## Dossier de demande d'autorisation environnementale Note de présentation non technique

Commission Départementale de la Nature, des Paysages et des Sites d'Indre-et-Loire - Formation dite "des sites et paysages spéciale projet éolien »  
Mardi 10 octobre 2023 – Alix de Saint Venant

## **Le Projet De Zone de Développement Eolien (Z.D.E.) de la Communauté de Communes du Castelrenaudais Une menace pour le classement UNESCO du Val De Loire ?**

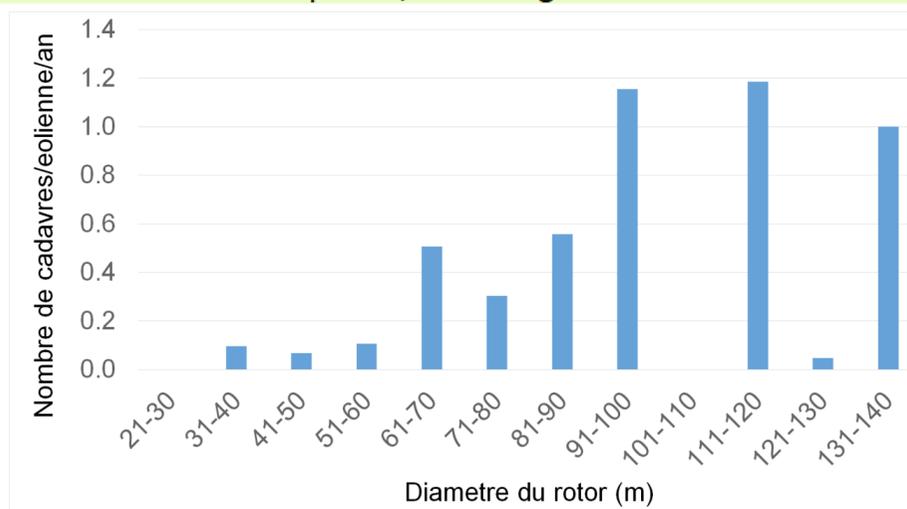
#### Mais

Il n'est pas mentionné que les rotors de 110 m employés ici, sont les plus dangereux, et de beaucoup, pour les Chiroptères.

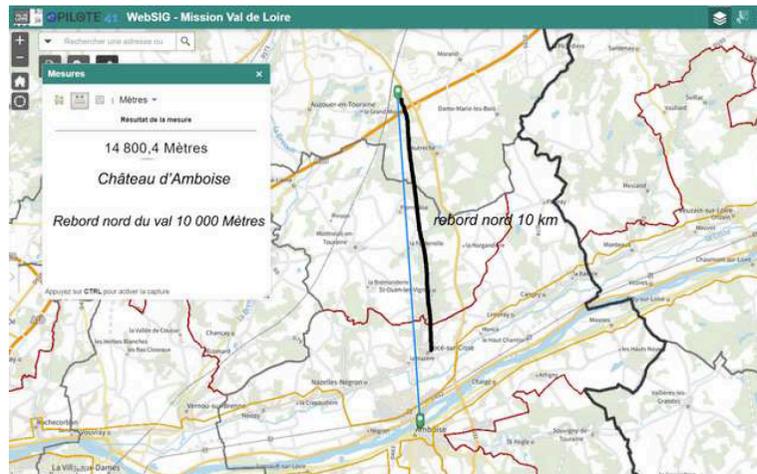
Le classement « Patrimoine Mondial » s'étend de Sully sur Loire à Chalonnes sur Loire soit environ 300kms. Hormis les paysages ligériens, peuvent être concernés les châteaux d'Amboise, de Chaumont, la pagode de Chanteloup et plus éloigné celui de Chambord.

Que vient faire Chambord ici ?

### Impact sur le paysage et le patrimoine historique

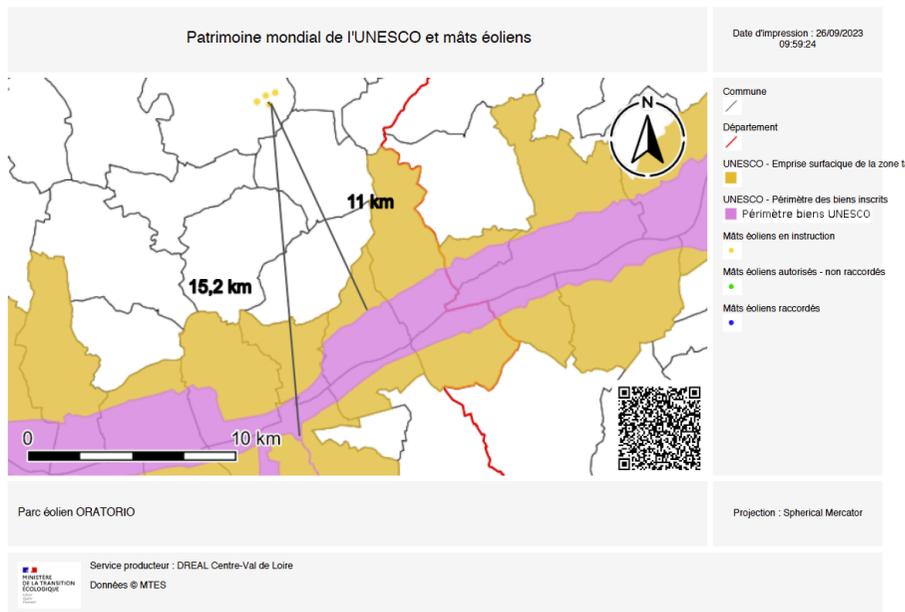
- Le projet se situe à 11 km du bien inscrit à l'Unesco pour les communes les plus proches (Limeray et Cangey) et à 11 km du rebord du val (coteau nord) ; le rebord sud du val est situé à environ 15 km du projet sur les communes de Chargé, Amboise et Mosnes.

15,2km  
11km

Peut-on avoir les points GPS précis :

1/ de l'éolienne la plus proche du val  
0°58'24.066" E 47°32'57.973" N

2/ du rebord nord du val le plus proche  
du projet

3/ du Château d'Amboise et son jardin  
en son point le plus proche du projet (et  
son altitude)

4/ du rebord sud du val le plus proche  
du projet

5/ de la Pagode de Chanteloup (son  
altitude et sa hauteur) ?

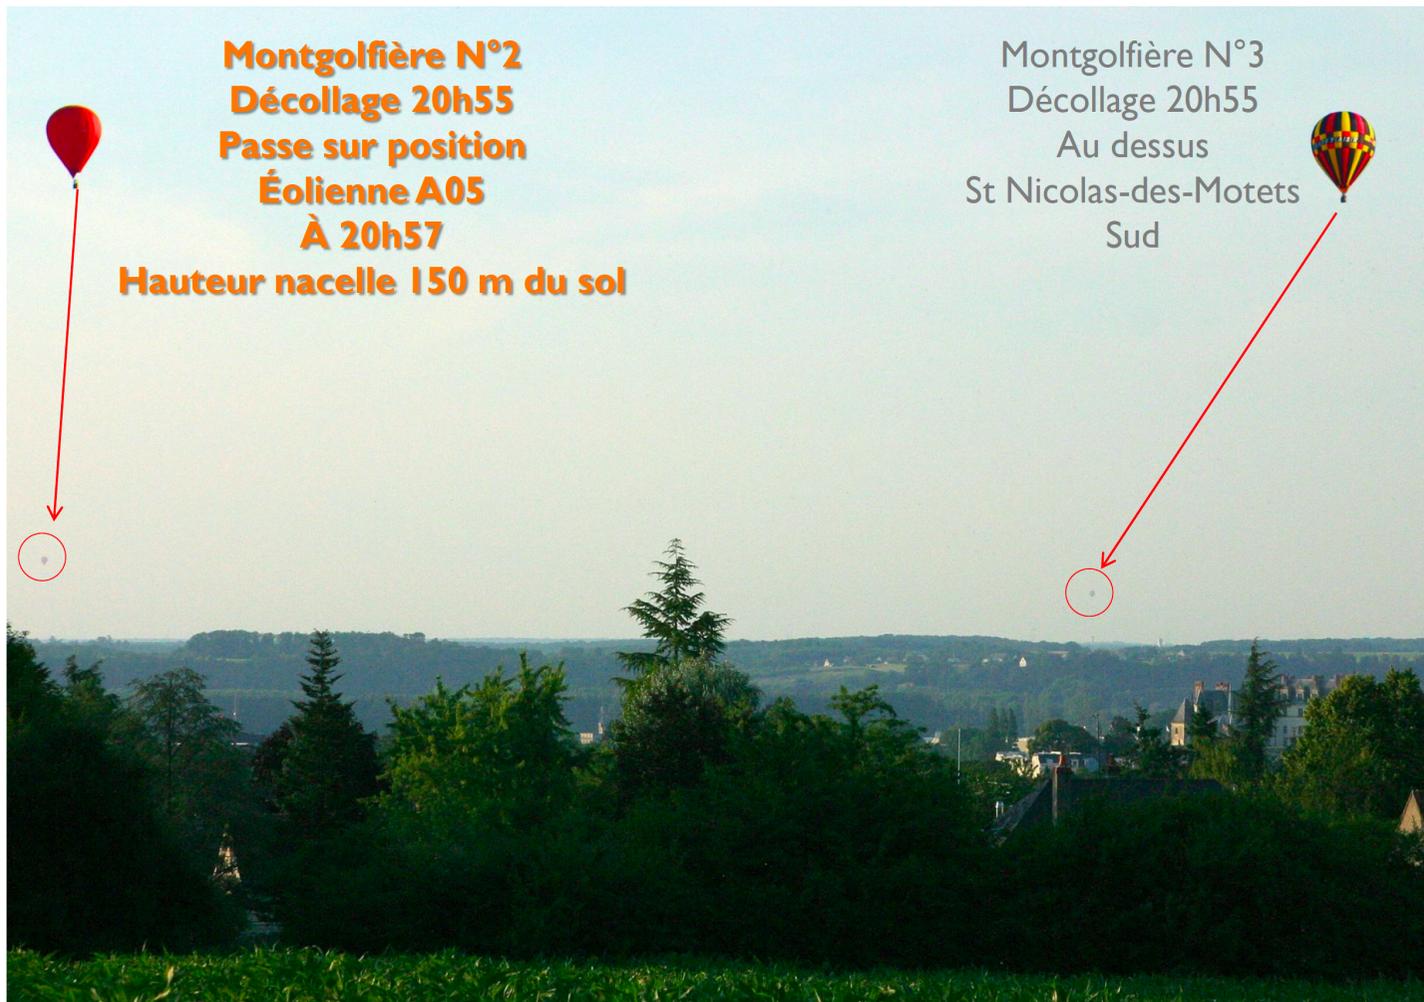
Mesures  
à 150m de haut

Le projet actuel  
est à 142m

Grand Paysage nord d'Amboise avec en premier plan le Château. Cliché pris le 29 juin 2010 à 21h00  
depuis la route de Bléré sortie sud d'Amboise, face au Lycée Agricole (Proche Pagode de Chanteloup)

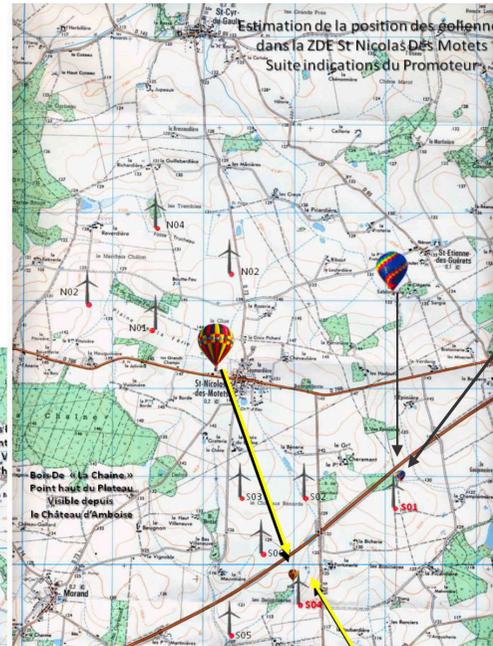
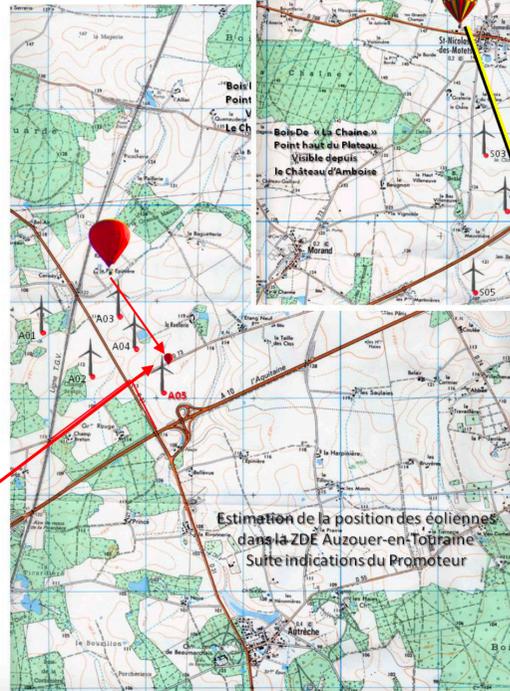
Mesures à 150m de haut  
Le projet actuel est à 142m

La montgolfière N°2  
est très légèrement  
plus à l'est que  
l'actuelle éolienne E4
